### Avviso di sicurezza MR072/23/S

**Oggetto: Informazioni per i clienti circa possibili artefatti causati dalle cuffie sovraauricolari durante gli esami dell'encefalo**

Figura 1: Ubicazione del numero di modello e del numero di serie sulle cuffie

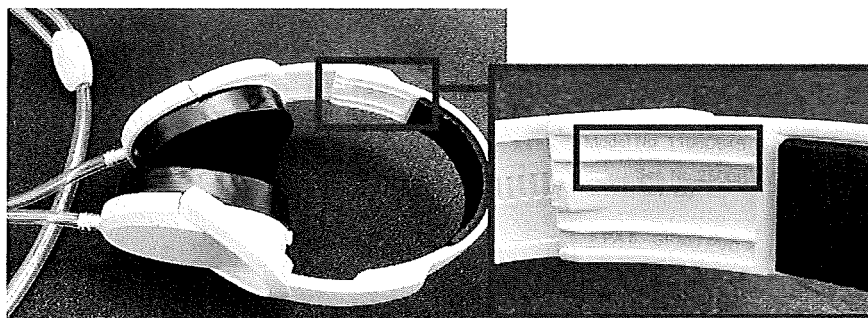
- Controllare il numero di modello e il numero di serie delle cuffie utilizzate. Per individuare la posizione di queste informazioni sulle cuffie, vedere la *Figura 1*. Se il numero di modello non è identico o il numero di serie non è compreso nell'intervallo indicato (7981 - 32200), le cuffie non sono interessate da questo problema.

Figura 2

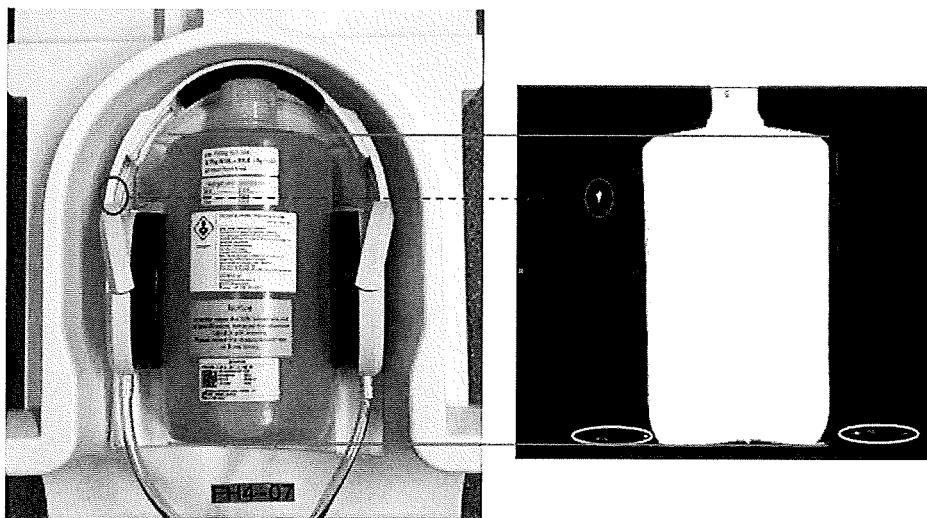
- Posizionare il fantoccio bottiglia e le cuffie come illustrato nella *Figura 2* sotto.
    - Utilizzare la sequenza standard t1\_fl3d\_sag\_p2\_iso (dai protocolli Siemens originali: Head → library → 3D) con minimo tempo possibile di echo TE, tempo di ripetizione TR di 10 ms, field of view (FOV) di 250 mm e orientamento coronale.

- Applicare i valori di finestra pari a circa C=20 e W=10 per individuare eventuali artefatti dovuti al grasso lubrificante presenti all'esterno del fantoccio, in corrispondenza dell'archetto delle cuffie.

Lato destro: all'esterno del fantoccio è visibile un segnale dovuto al grasso lubrificante, contrassegnato con un cerchio rosso. Gli artefatti devono trovarsi alla stessa altezza dell'archetto delle cuffie potenzialmente interessate da questo problema.

*Tenere presente quanto segue: Nell'imaging RM con fantocci bottiglia si verificano frequentemente degli artefatti in queste configurazioni di windowing estreme (C=20 e W=10), ossia nella parte alta e/o bassa del fantoccio. Questi artefatti sono contrassegnati dai cerchi verdi nell'esempio soprastante e possono essere ignorati.*

- ➔ Se **non** vi sono artefatti visibili durante le misure con fantoccio descritte, le cuffie non presentano questo problema e possono essere ancora utilizzate per gli esami di RM dell'encefalo.

- ➔ Se **sono** presenti artefatti visibili durante le misure con fantoccio descritte, le cuffie sono interessate da questo problema e non devono più essere utilizzate per gli esami di RM dell'encefalo. In questo caso, utilizzare l'altoparlante integrato nello scanner per la comunicazione con il paziente oppure, se disponibili, le cuffie intrauricolari, con le quali non si verifica il problema descritto.
